Neubau Gleichrichterunterwerk Hellestraße

Leitungsplan
Koordinierter

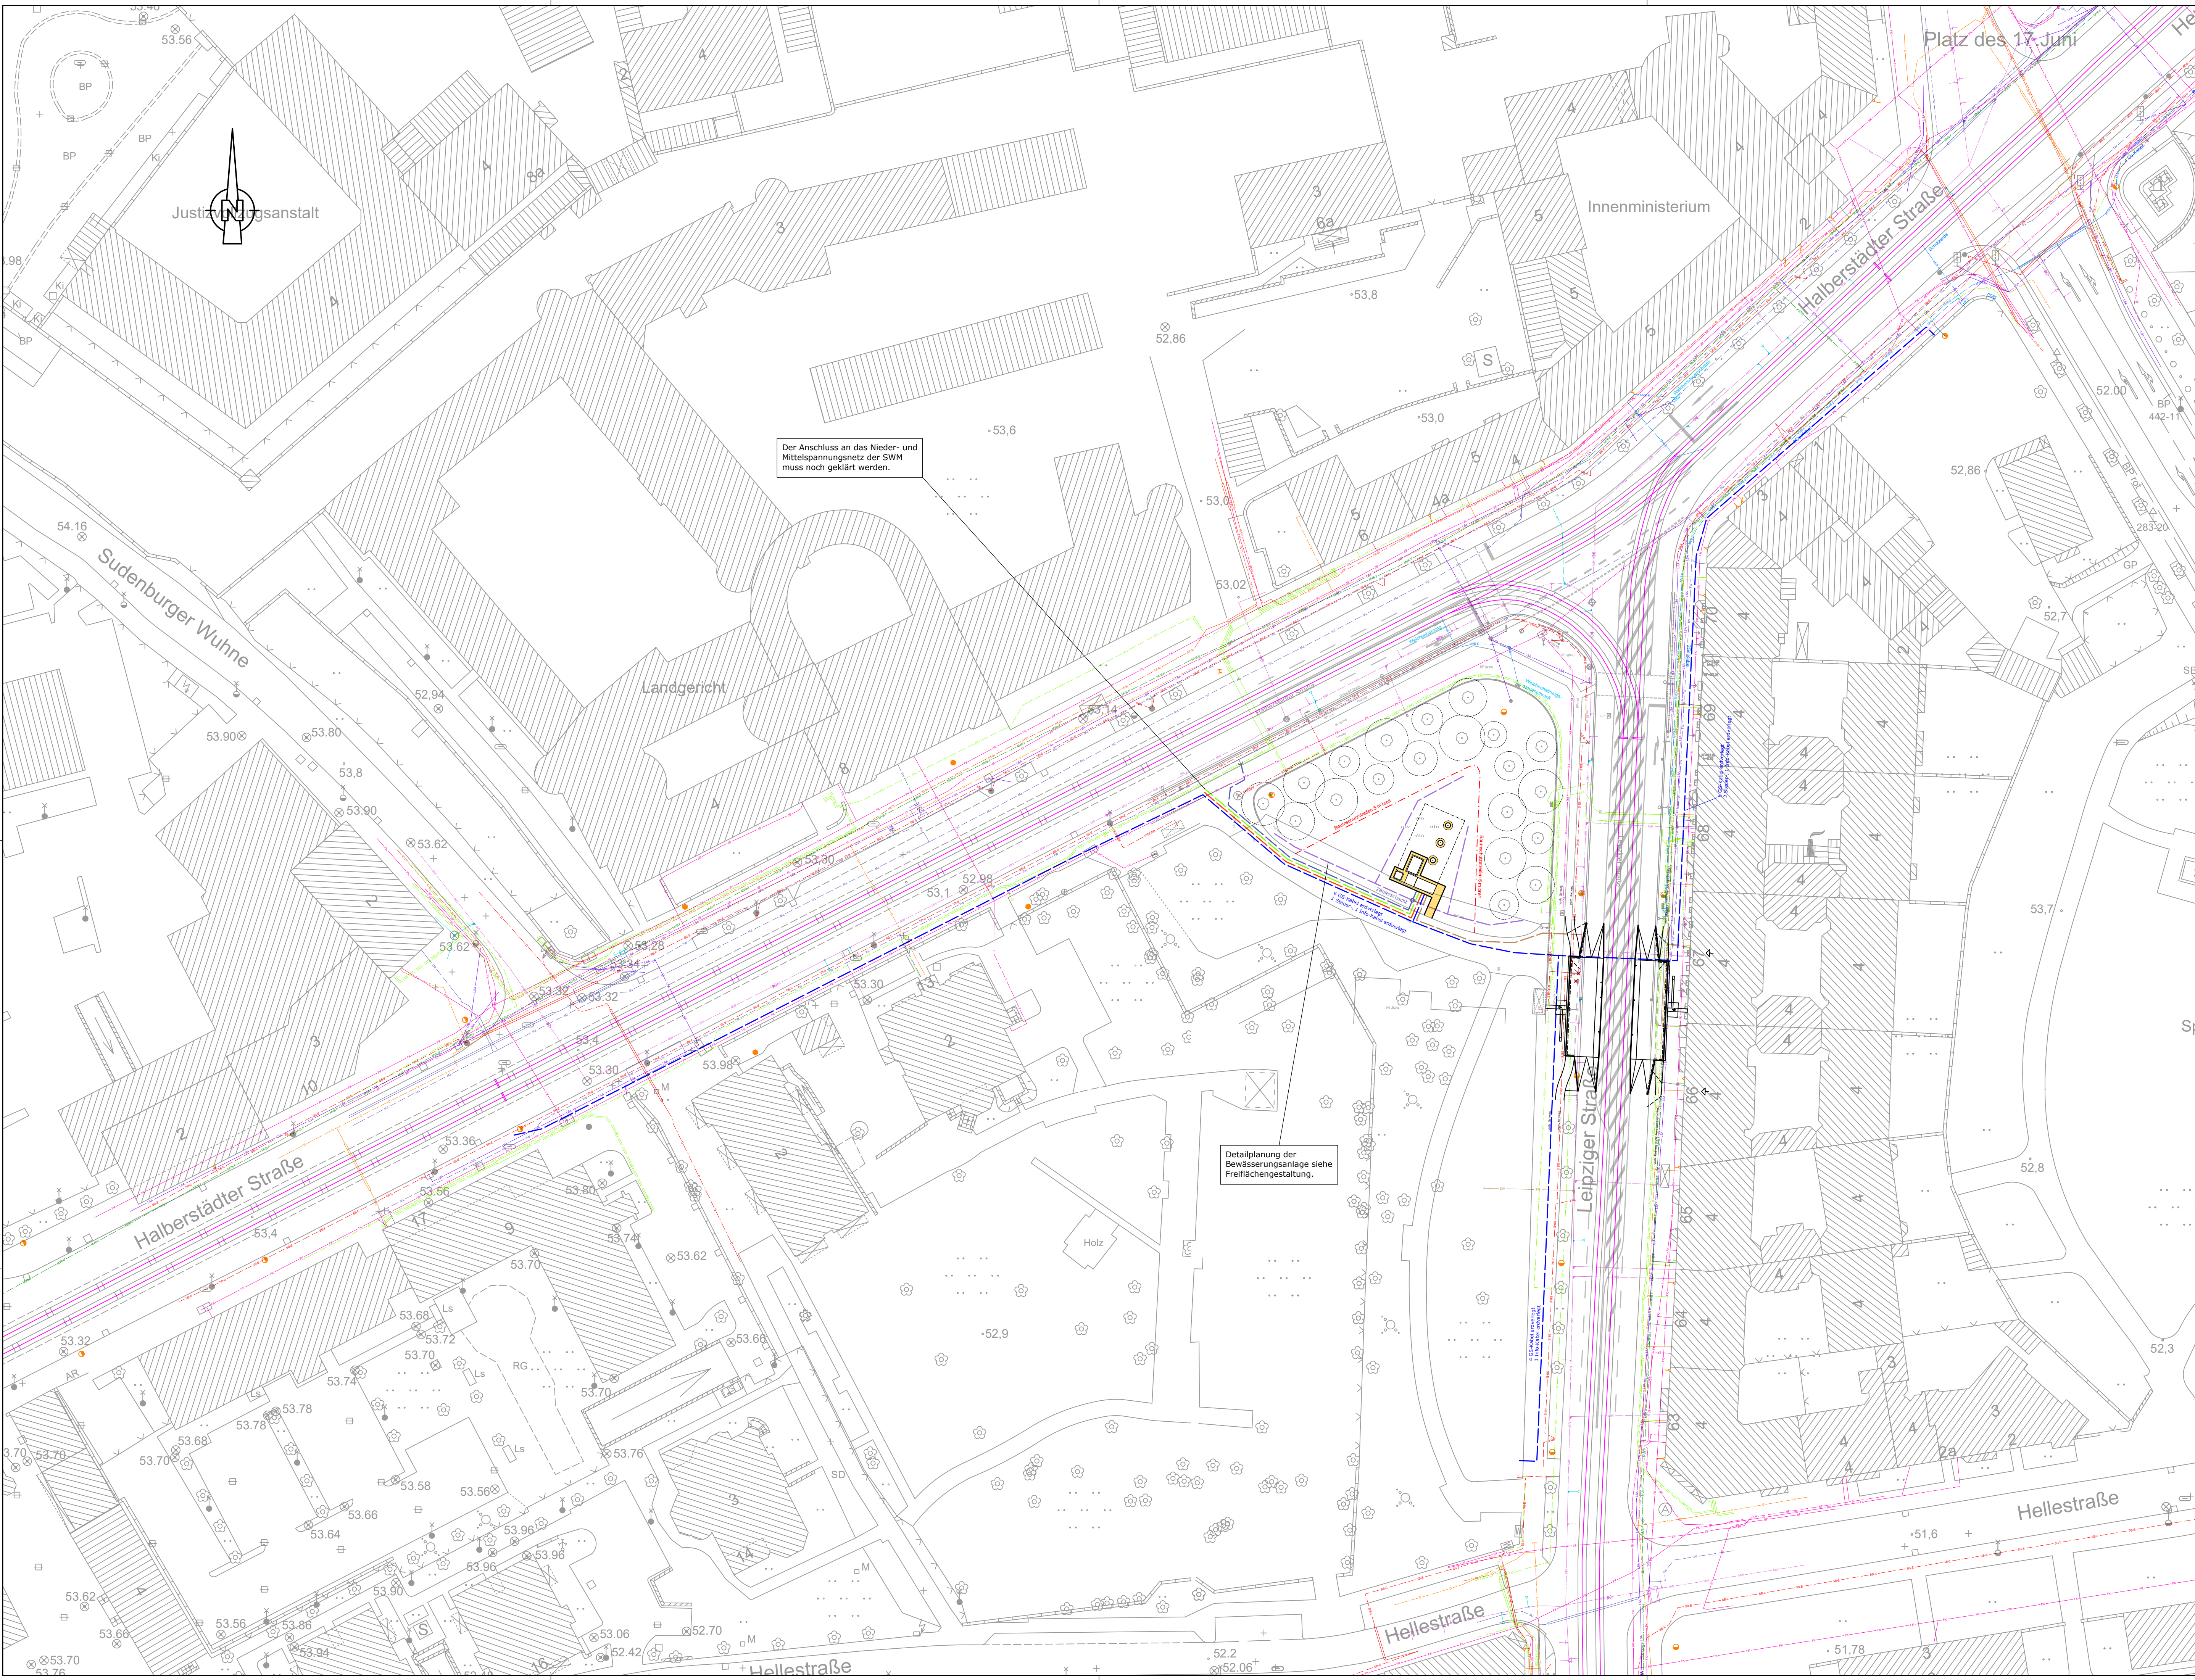
5			
4			
3			
2			
1(a)	- TW-Leitung zum GUV: Verlauf angepasst, Zuhlerschacht ergänzt, Zuleitungen für Beregnungsanlage ergänzt - Abwasserleitung vom GUV: Verlauf angepasst, Leitungsart von Mischwasser in Schmutzwasser geändert	20.09.2022	Breternitz
Nr.	Art der Änderung	Datum	Name
